西牯岭矿业砂石骨料生产线及廊道工程皮带输送机设备采购供应及安装工程招标文件澄清

招标编号：XGLCG-202311-01-PDJ01

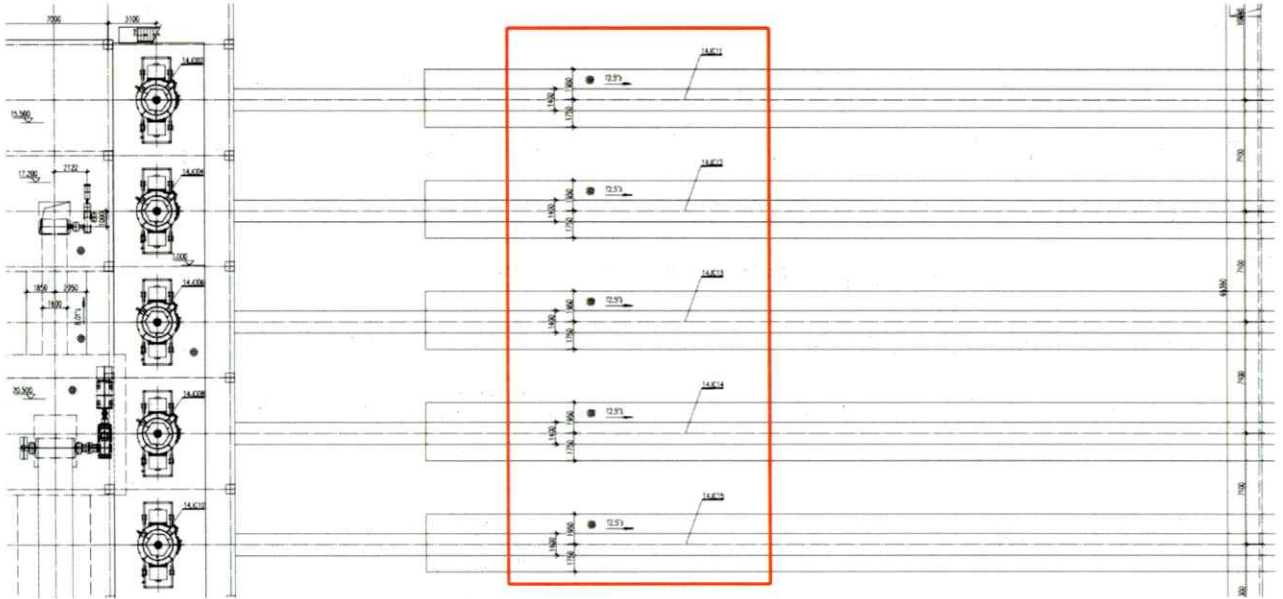
59、皮带秤要求精度 0.5%的带循环校验链码，请确认是皮带秤自带的校验挂码（外购厂家明确回复精度 0.5%采用自带的校验挂码就可满足精度），还是单独的循环校验链码。皮带秤清单内的数量总计 13 台，但是招标文件 183 页“10) (托辊秤) 皮带秤(24 台)。”，请明确数量。

澄清说明：皮带秤单独带循环链码，数量总计 13 台。
